总平面图 1:2000

一、本工程为安阳神龙腾达新材料技术有限公司厂区规划总平面图，设计依据相关规范进行。

九、本次报提调整内容：调整LNG罐区位置和大小，调整制氢站和3#不燃原材料堆场大小，取消1#卫生间，增加乙类库，5#车间扩建1#电气室，5#车间扩建2#电气室。

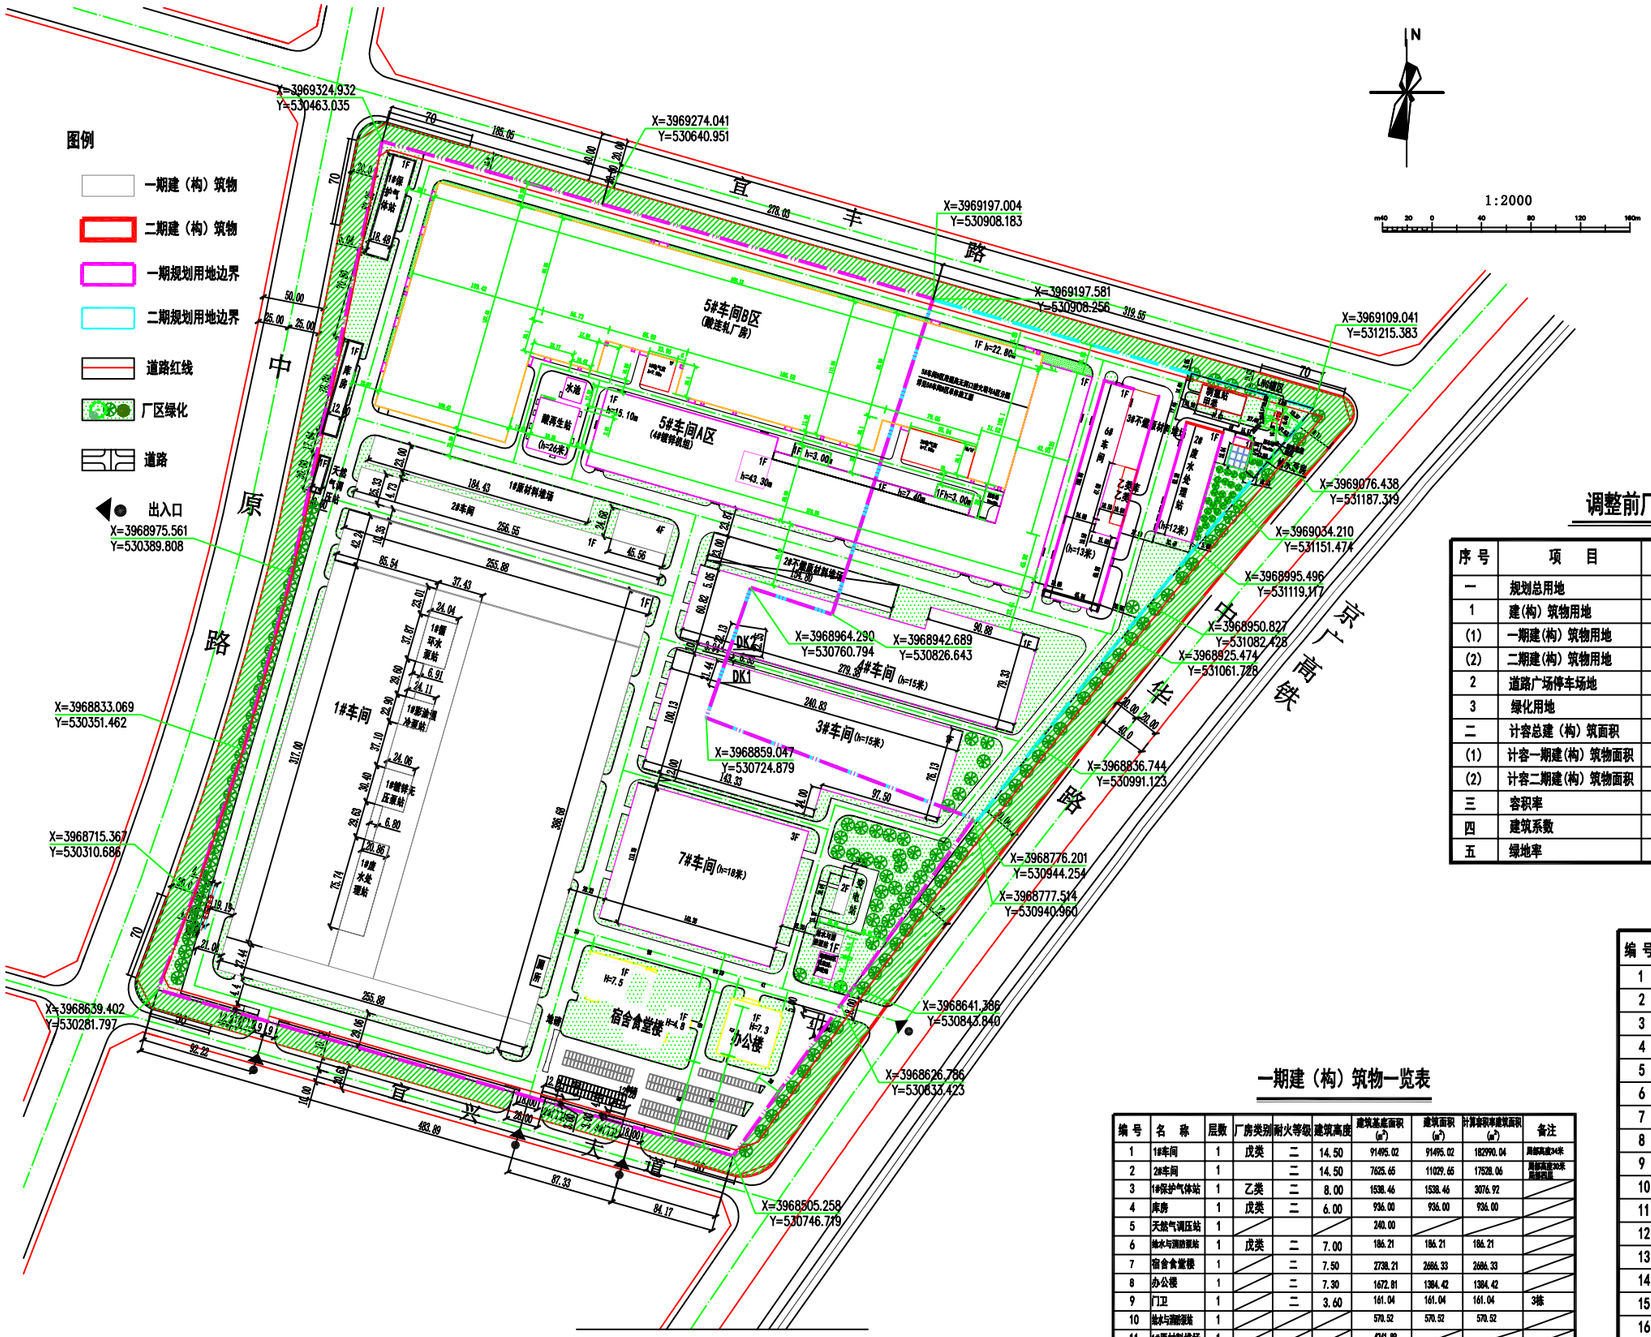
十、本次报规LNG罐区位于地块东北角，位于地上，设有一个10m³罐，总容量10m³，与道路、围墙及建构筑物防护距离满足《建筑设计防火规范》GB50016-2014(2018版)及《城镇燃气设计规范》GB50028-2006(2020版)中相关要求。

十一、本次报规1#电气室和2#电气室为5#车间扩建部分，火灾危险性较大的生产部分占5#车间总面积不足5%且与主厂房采取有效防火措施，故不影响整体厂房定性，满足《建筑设计防火规范》GB50016-2014(2018版)中相关要求。
